TRANS/WP.29/2003/48  
11 avril 2003

PROPOSITION DE PROJET DE COMPLÉMENT 23 À LA SÉRIE 03  
D'AMENDEMENTS AU RÈGLEMENT N° 37  
(Lampes à incandescence)

Communication du Groupe de travail de l'éclairage et de la signalisation lumineuse (GRE)

## Prescriptions pour l'écran de contrôle

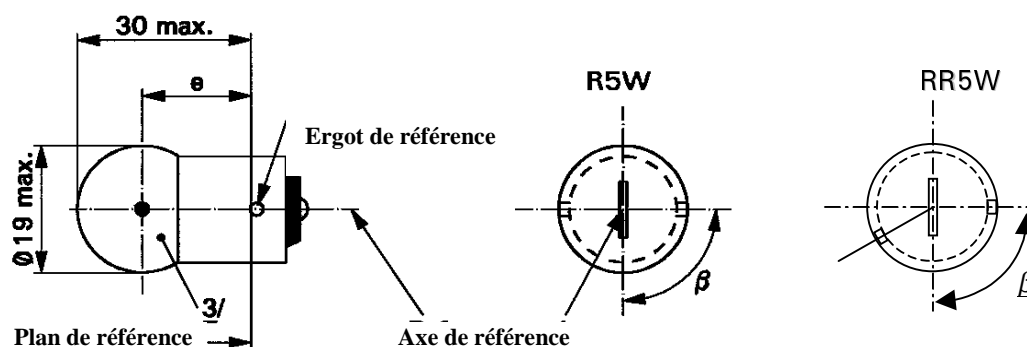
Feuille P21W/2, supprimer et remplacer par la nouvelle feuille P21W/2.

Cet essai permet de déterminer si une lampe à incandescence satisfait aux exigences en contrôlant que le filament est positionné correctement par rapport à l'axe de référence et au plan de référence et a un axe perpendiculaire, à  $\pm 15^\circ$  près, au plan passant par l'axe des ergots (P21W) ou de l'ergot de référence (PY21W et PR21W) et l'axe de référence.

2. Vue de profil  
La lampe à incandescence étant placée culot en bas avec l'axe de référence vertical, et le filament vu en bout, la projection du filament doit être située entièrement à l'intérieur d'un rectangle de hauteur «a» et largeur «b», dont le centre est placé à la position théorique du centre du filament.

## Feuille R10W/1

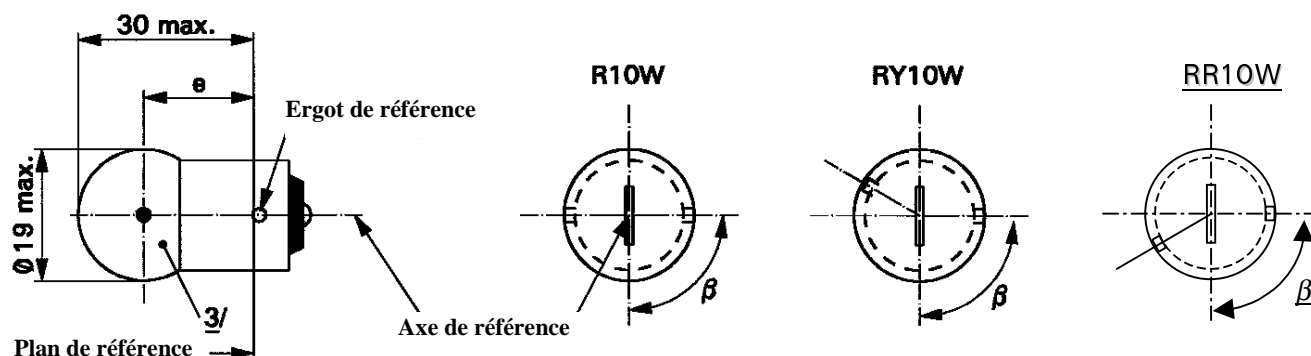
Feuille R10W/1, remplacer par la nouvelle feuille R10W/1 (Catégories R10W, RY10W et RR10W).

Dimensions en mm		Lampe à incandescence de fabrication courante			Lampe à incandescence-étalon	
		min.	nom.	max.	<u>4/</u>	
e		17,5	19,0	20,5	19,0 ± 0,3	
Déviations latérales	<u>2/</u>			1,5	0,3 max.	
$\beta$		60°	90°	120°	90° ± 5°	
Culot	R10W: BA 15s RY10W: BAU 15s RR10W: BAW 15s	suivant la Publication 60061 de la CEI		(feuille 7004-11A-9) (feuille 7004-19-1) (feuille 7004-11E-1)	<u>1/</u>	
<b>CARACTÉRISTIQUES ÉLECTRIQUES ET PHOTOMÉTRIQUES</b>						
Valeurs nominales		Volts	6 <u>5/</u>	12	24	12
		Watts	10			10
Tension d'essai		Volts	6,75	13,5	28,0	13,5
Valeurs normales	Watts	R10W	11 max.		14 max.	11 max.
		RY10W				
		RR10W	<u>5/</u>	11 max.		
	Flux lumineux	R10W	125 ± 20 %			
		RY10W	75 ± 20 %			
		RR10W	<u>5/</u>	30 ± 25 %		
Flux lumineux de référence à 13,5 V environ		Lumière blanche:	125 lm			
		Lumière jaune-auto:	75 lm			
		Lumière rouge:	30 lm

- 1/ Les lampes à incandescence R10W à culot BA15d peuvent être utilisées pour des buts spéciaux; elles ont les mêmes dimensions.
- 2/ Déviations latérales maximales du centre du filament par rapport à deux plans perpendiculaires contenant tous deux l'axe de référence mais dont un seul comprend l'axe de l'ergot de référence.
- 3/ La lumière émise par les lampes à incandescence de fabrication courante doit être blanche pour la catégorie R10W, jaune-auto pour la catégorie RY10W et rouge pour la catégorie RR10W (voir aussi la note 4/).
- 4/ La lumière émise par les lampes à incandescence-étalons doit être blanche pour la catégorie R10W, blanche ou jaune-auto pour la catégorie RY10W et blanche ou rouge pour la catégorie RR10W.
- 5/ Dans la catégorie RR10W, la tension nominale de 6 V n'est jamais prescrite.

## Feuille W5W/1

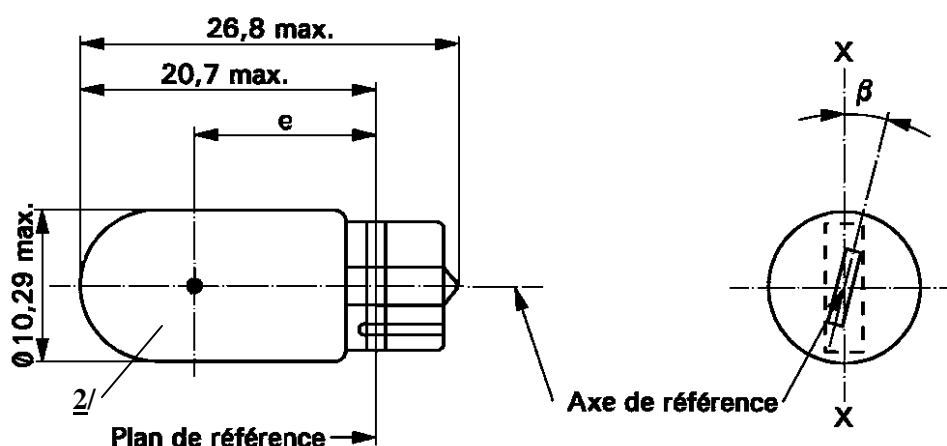
Feuille W5W/1, remplacer par la nouvelle feuille W5W/1 (Catégories W5W, WY5W et WR5W).

Dimensions en mm	Lampe à incandescence de fabrication courante			Lampe à incandescence-étalon	
	min.	nom.	max.	<u>3/</u>	
e	11,2	12,7	14,2	12,7 ± 0,3	
Déviations latérales <u>1/</u>			1,5	0,5 max.	
$\beta$	- 15°	0°	+ 15°	0° ± 5°	
Culot W2.1x9.5d suivant la Publication 60061 de la CEI (feuille 7004-91-3)					
<b>CARACTÉRISTIQUES ÉLECTRIQUES ET PHOTOMÉTRIQUES</b>					
Valeurs nominales	Volts	6 <u>4/</u>	12	24	12
	Watts	5			5
Tension d'essai	Volts	6,75	13,5	28,0	13,5
Valeurs normales	Watts	5,5 max.		7,7 max.	5,5 max.
	Flux lumineux	W5W	50 ± 20 %		
		WY5W	30 ± 20 %		
WR5W	<u>4/</u>	12 ± 25 %			
Flux lumineux de référence à 13,5 V environ		Lumière blanche:	50 lm		
		Lumière jaune-auto:	30 lm		
		Lumière rouge:	12 lm

- 1/ Déviation latérale maximale du centre du filament par rapport à deux plans perpendiculaires contenant tous deux l'axe de référence mais dont un seul comprend l'axe X-X.
- 2/ La lumière émise par les lampes à incandescence de fabrication courante doit être blanche pour la catégorie W5W, jaune-auto pour la catégorie WY5W et rouge pour la catégorie WR5W (voir aussi la note 3/).
- 3/ La lumière émise par les lampes à incandescence-étalons doit être blanche pour la catégorie W5W, blanche ou jaune-auto pour la catégorie WY5W et blanche ou rouge pour la catégorie WR5W.
- 4/ Dans la catégorie WR5W, la tension nominale de 6 V n'est jamais prescrite.

## Feuille PY27/7W/1

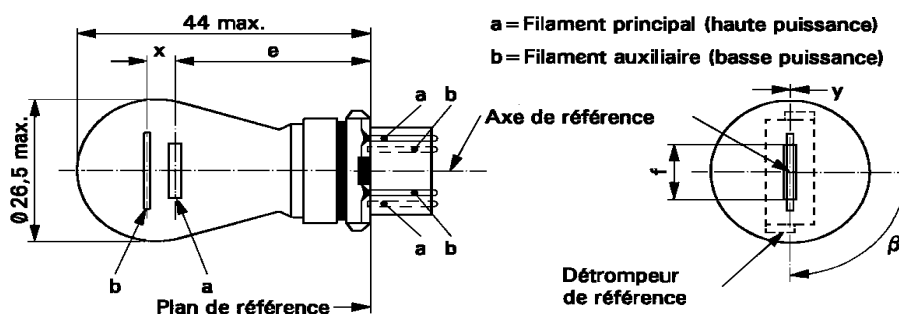
Feuilles PY27/7W/1, remplacer par la nouvelle feuille PY27/7W/1.

Dimensions en mm	Lampe à incandescence de fabrication courante			Lampe à incandescence-étalon		
	min.	nom.	max.	6/		
e		27,9 3/		27,9 ± 0,3		
f			9,9	9,9 + 0/ - 2		
Déviation latérale 2/			3/	0,0 ± 0,4		
x 4/		5,1 3/		5,1 ± 0,5		
y 4/		0,0 3/		0,0 ± 0,5		
β	75° 3/	90°	105° 3/	90° ± 5°		
Culot WX2.5x16q suivant la Publication 60061 de la CEI (feuille 7004-104A-1)						
<b>CARACTÉRISTIQUES ÉLECTRIQUES ET PHOTOMÉTRIQUES</b>						
Valeurs nominales	Volts	12			12	
	Watts	27	7		27	7
Tension d'essai	Volts	13,5			13,5	
Valeurs normales	Watts	32,1 max.	8,5 max.		32,1 max.	8,5 max.
	Flux lumineux	280 ± 15 %	21 ± 15 %			
Flux lumineux de référence à 13,5 V environ		Lumière blanche:	475 et 36 lm			
		Lumière jaune-auto:	280 et 21 lm

- 1/ L'axe de référence est défini par rapport aux détrompeurs de référence et se situe sur une ligne perpendiculaire au plan de référence.
- 2/ Déviations latérales maximales du centre du filament principal par rapport à deux plans perpendiculaires contenant tous deux l'axe de référence mais dont un seul comprend l'axe passant par les détrompeurs de référence.
- 3/ À vérifier au moyen d'un gabarit de positionnement (feuilles PY27/7W/2 et 3).
- 4/ «x» et «y» indiquent le décalage de l'axe du filament auxiliaire (basse puissance) par rapport à l'axe du filament principal (haute puissance).
- 5/ La lumière émise par les lampes à incandescence de fabrication courante doit être jaune-auto (voir aussi la note 6/).
- 6/ La lumière émise par les lampes à incandescence-étalons doit être blanche ou jaune-auto.

**CATÉGORIES P19W, PY19W, PR19W, PS19W, PSY19W ET PSR19W** Feuille P19W/1

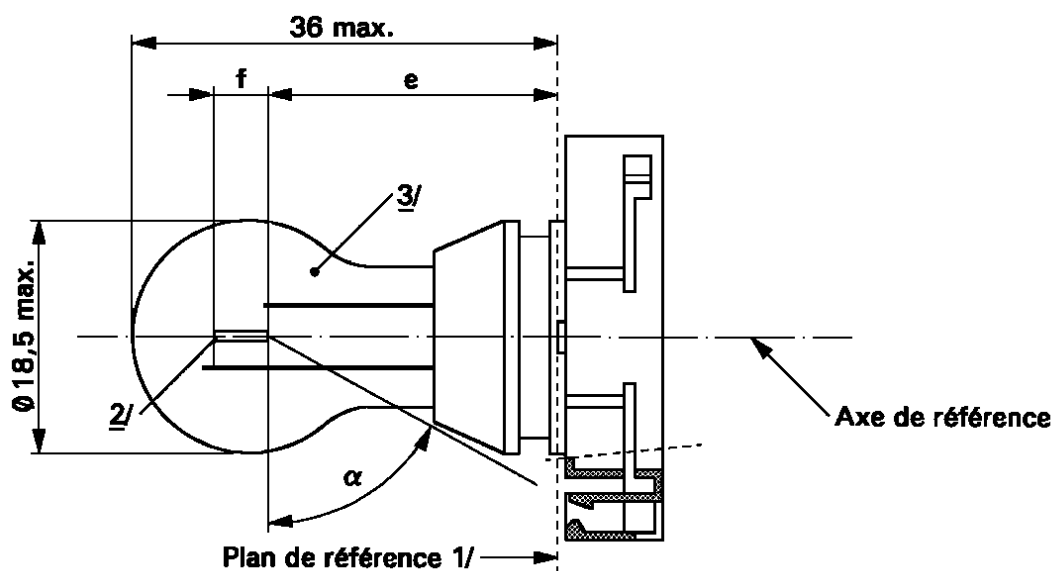
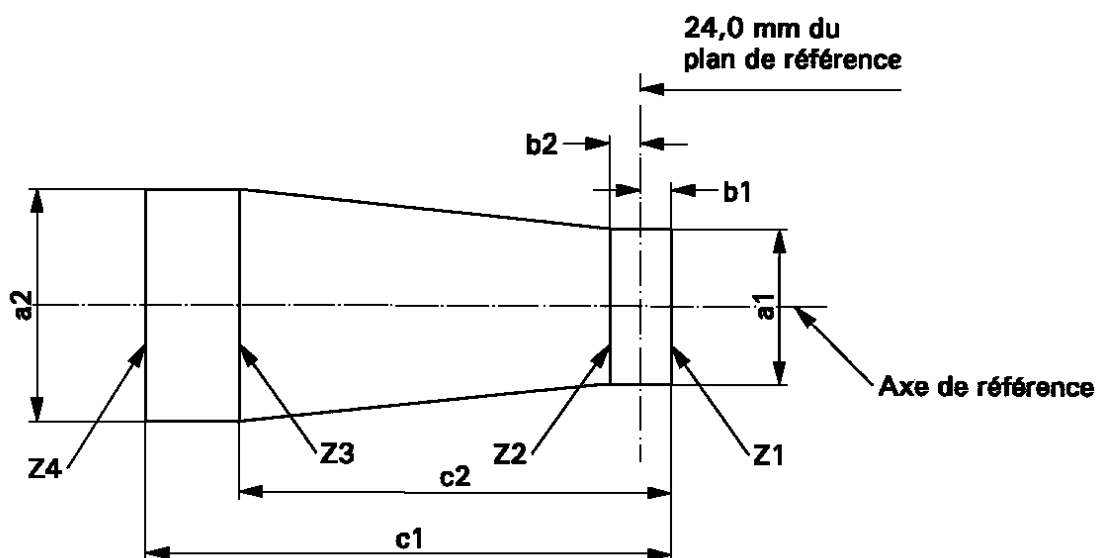
Feuilles P19W/1 à P19W/3, remplacer par les nouvelles feuilles P19W/1 à P19W/3 (Catégories P19W, PY19W, PR19W, PS19W, PSY19W et PSR19W).

- 1/ Le plan de référence est le plan déterminé par les points de contact de l'ensemble culot-douille.
- 2/ Aucune prescription ne restreint véritablement le diamètre du filament mais l'objectif est qu'il ne dépasse pas 1,1 mm.
- 3/ La lumière émise par les lampes de fabrication courante doit être blanche pour les catégories P19W et PS19W, jaune-auto pour les catégories PY19W et PSY19W, et rouge pour les catégories PR19W et PSR19W (voir également la note 8/).

Dimensions en mm <u>4/</u>		Lampe à incandescence de fabrication courante			Lampe à incandescence-étalon	
		min.	nom.	max.	<u>8/</u>	
e	<u>5/</u> <u>6/</u>		24,0		24,0	
f	<u>5/</u> <u>6/</u>		4,0		4,0 ± 0,2	
$\alpha$	<u>7/</u>	61,5°			61,5° min.	
P19W	Culot PGU20-1	suivant la Publication 60061 de la CEI (feuille 7004-127-1)				
PY19W	Culot PGU20-2					
PR19W	Culot PGU20-5					
PS19W	Culot PG20-1					
PSY19W	Culot PG20-2					
PSR19W	Culot PG20-5					
CARACTÉRISTIQUES ÉLECTRIQUES ET PHOTOMÉTRIQUES						
Valeurs nominales	Volts	12			12	
	Watts	19			19	
Tension d'essai	Volts	13,5			13,5	
Valeurs normales	Watts	20 max.			20 max.	
	Flux lumineux	P19W PS19W	350 ± 15 %			
		PY19W PSY19W	215 ± 20 %			
		PR19W PSR19W	80 ± 20 %			
Flux lumineux de référence à 13,5 V environ		Lumière blanche:	350 lm			
		Lumière jaune-auto:	215 lm			
		Lumière rouge:	80 lm

- 8/ La lumière émise par les lampes à incandescence-étalons doit être blanche pour les catégories P19W et PS19W, blanche ou jaune-auto pour les catégories PY19W et PSY19W, et blanche ou rouge pour les catégories PR19W et PSR19W.

Feuille P24W/1

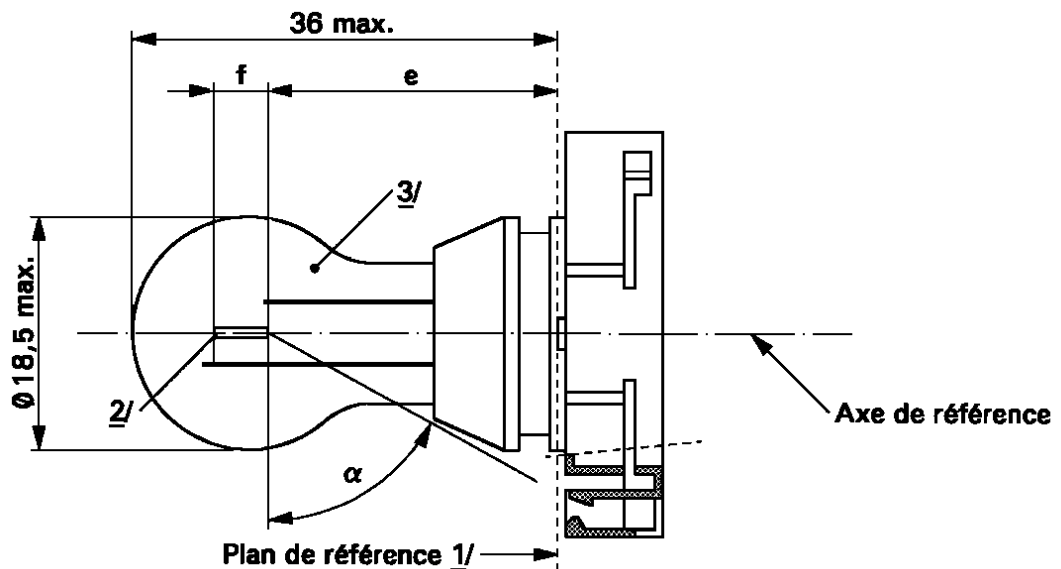
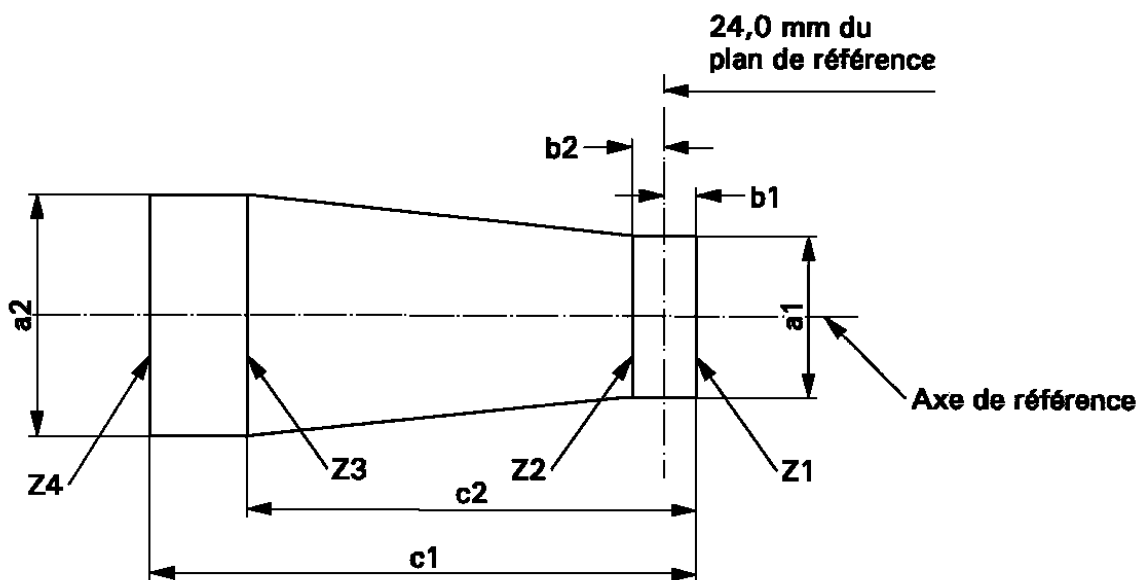
Feuilles P24W/1 à P24W/3, remplacer par les nouvelles feuilles P24W/1 à P24W/3 (Catégories P24W, PY24W, PR24W, PS24W, PSY24W et PSR24W).

- 1/ Le plan de référence est le plan déterminé par les points de contact de l'ensemble culot-douille.
- 2/ Aucune prescription ne restreint véritablement le diamètre du filament mais l'objectif est qu'il ne dépasse pas 1,1 mm.
- 3/ La lumière émise par les lampes de fabrication courante doit être blanche pour les catégories P24W et PS24W, jaune-auto pour les catégories PY24W et PSY24W, et rouge pour les catégories PR24W et PSR24W (voir également la note 8/).

Dimensions en mm <u>4/</u>		Lampe à incandescence de fabrication courante			Lampe à incandescence-étalon	
		min.	nom.	max.	<u>8/</u>	
e	<u>5/</u> <u>6/</u>		24,0		24,0	
f	<u>5/</u> <u>6/</u>		4,0		4,0 ± 0,2	
$\alpha$	<u>7/</u>	61,5°			61,5° min.	
P24W	Culot PGU20-3	suivant la Publication 60061 de la CEI (feuille 7004-127-1)				
PY24W	Culot PGU20-4					
PR24W	Culot PGU20-6					
PS24W	Culot PG20-3					
PSY24W	Culot PG20-4					
PSR24W	Culot PG20-6					
CARACTÉRISTIQUES ÉLECTRIQUES ET PHOTOMÉTRIQUES						
Valeurs nominales	Volts	12			12	
	Watts	24			24	
Tension d'essai	Volts	13,5			13,5	
Valeurs normales	Watts	25 max.			25 max.	
	Flux lumineux	P24W PS24W	500 + 10/-20 %			
		PY24W PSY24W	300 +15/-25 %			
		PR24W PSR24W	115 + 15/-25 %			
Flux lumineux de référence à 13,5 V environ		Lumière blanche:	500 lm			
		Lumière jaune-auto:	300 lm			
		Lumière rouge:	115 lm

- 8/ La lumière émise par les lampes à incandescence-étalons doit être blanche pour les catégories P24W et PS24W, blanche ou jaune-auto pour les catégories PY24W et PSY24W, et blanche ou rouge pour les catégories PR24W et PSR24W.

## Feuille PR21W/1

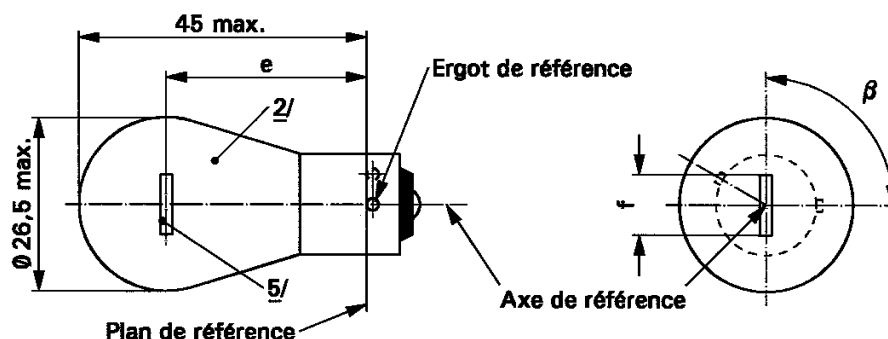
Ajouter à la fin les nouvelles feuilles de données PR21W/1, PR21/4W/1, PR21/5W/1 et PR27/7W/1, ainsi conçues.

Dimensions en mm		Lampe à incandescence de fabrication courante			Lampe à incandescence-étalon
		min.	nom.	max.	<u>4/</u>
e	12 V		31,8 <u>3/</u>		31,8 ± 0,3
	24 V	30,8	31,8	32,8	
f	12 V	5,5	6,0	7,0	6,0 ± 0,5
Déviation latérale <u>1/</u>	12 V			<u>3/</u>	0,3 max.
	24 V			1,5	
β		75°	90°	105°	90° ± 5°
Culot BAW 15s suivant la Publication 60061 de la CEI (feuille 7004-11E-1)					
CARACTÉRISTIQUES ÉLECTRIQUES ET PHOTOMÉTRIQUES					
Valeurs nominales	Volts	12	24	12	
	Watts	21			21
Tension d'essai	Volts	13,5	28,0		
Valeurs normales	Watts	26,5 max.	29,7 max.	26,5 max.	
	Flux lumineux	110 ± 20 %			
Flux lumineux de référence à 13,5 V environ		Lumière blanche: 460 lm		Lumière rouge: 110 lm

- 1/ Déviation latérale maximale du centre du filament par rapport à deux plans mutuellement perpendiculaires contenant tous deux l'axe de référence mais dont un seul comprend l'axe de l'ergot de référence.
- 2/ La lumière émise par les lampes de fabrication courante doit être rouge (voir aussi la note 4/).
- 3/ Ces dimensions doivent être vérifiées au moyen d'un gabarit de positionnement (feuille P21W/2).
- 4/ La lumière émise par les lampes de fabrication courante doit être blanche ou rouge.
- 5/ Sous cet angle, le filament du type 24 V peut apparaître droit ou en V. Ceci doit être indiqué dans la demande d'homologation. S'il est droit, les prescriptions pour l'écran de contrôle de la feuille P21W/2 s'appliquent. S'il est en V, les extrémités du filament doivent être à la même distance du plan de référence à ± 3 mm.

## Feuille HS5/1

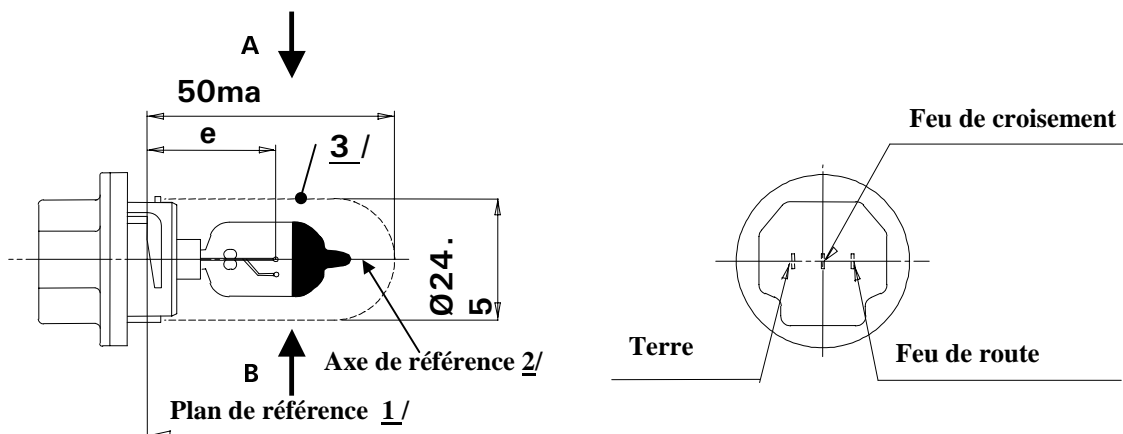
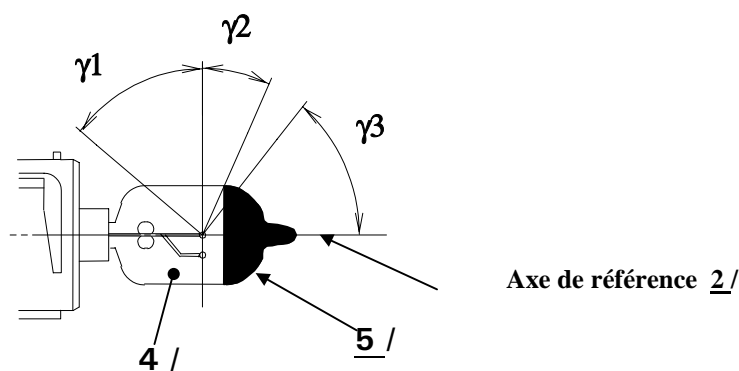
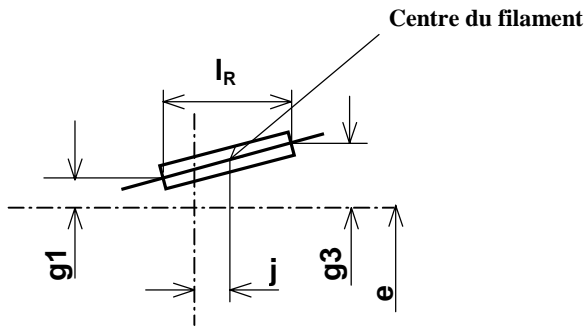
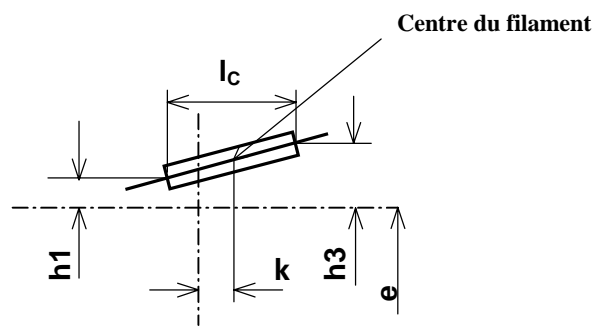
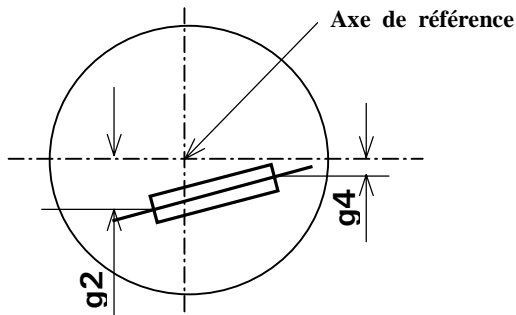
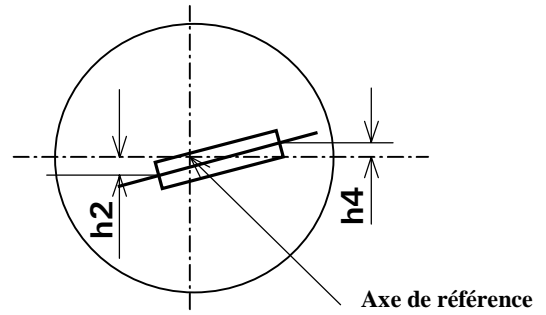
Ajouter à la fin les nouvelles feuilles HS5/1 à HS5/4.

3/ L'ampoule et les fixations ne doivent pas dépasser l'enveloppe comme indiqué sur la figure 1. L'enveloppe et l'axe de référence sont concentriques.

4/ L'ampoule doit être exempte de distorsion optique dans les angles  $\gamma_1$  et  $\gamma_2$ . Cette exigence s'applique à la totalité de la circonférence de l'ampoule comprise dans les angles  $\gamma_1$  et  $\gamma_2$ .

5/ L'occultation doit être réalisée au moins jusqu'à l'angle  $\gamma_3$ . Elle doit s'étendre au moins jusqu'à la partie cylindrique de l'ampoule et sur la totalité du sommet de celle-ci.
